Cesano Boscone, 22 agosto 2022

## VERBALE DI CANTIERE

**Cantiere di: VIA SPORTING MIRASOLE N.33, N.35, N.37-39 Milano (MI)**

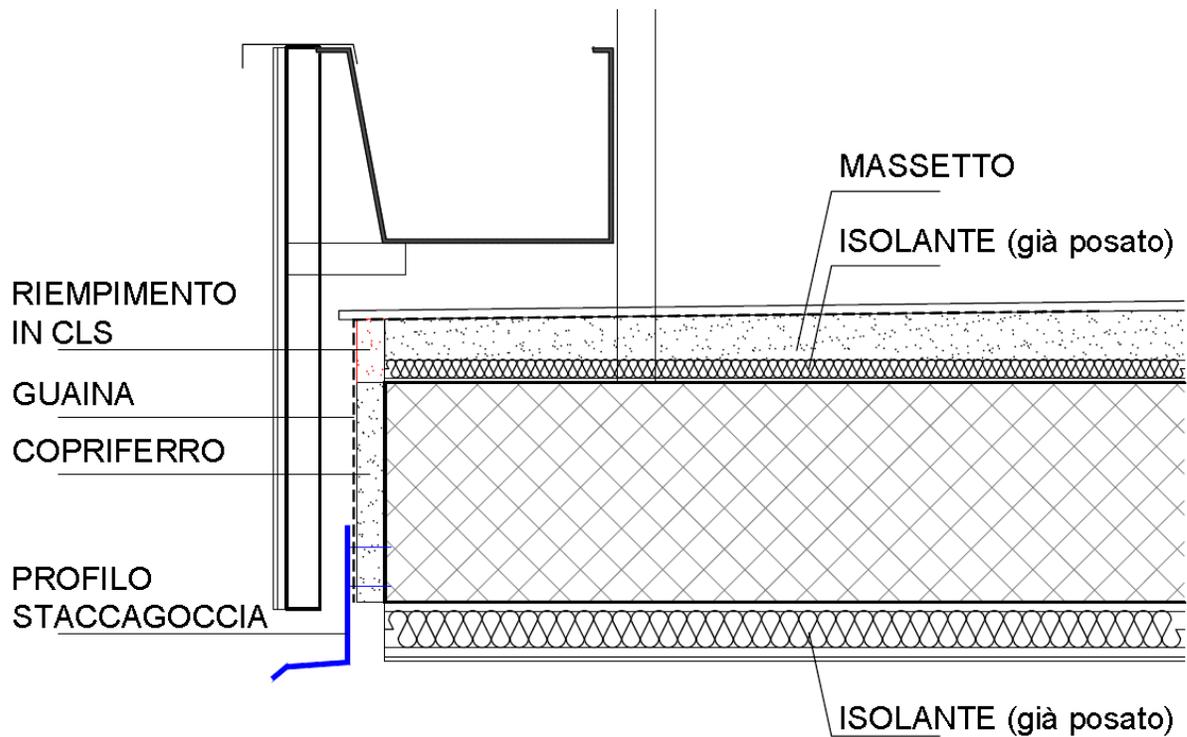
Viene visionato il campione del copriferro su frontalino balcone e relativa modifica alla struttura della fioriera, come da disegno predisposto da ing. Rustico e inviato a Engie via mail in data 02/08/2022.

Il campione viene approvato dalla DL.

E' già stato posato lo strato isolante su intradossi ed estradossi dei balconi. Pertanto, aggiungendo il copriferro successivamente, lo stesso sporgerà di circa 3 cm (variabili) dal filo dell'isolante, in quanto non è tecnicamente possibile posare una "striscia" di isolante per allineare il filo dell'isolante con quello del copriferro. Si richiede allo Studio Rollino di tenerne conto nel calcolo dei ponti termici.

La DL prevede di riempire con calcestruzzo lo spazio all'estradosso tra il termine dell'isolante e il filo del copriferro; all'intradosso non si prevedono riempimenti tra il termine dell'isolante e il profilo stacca goccia.
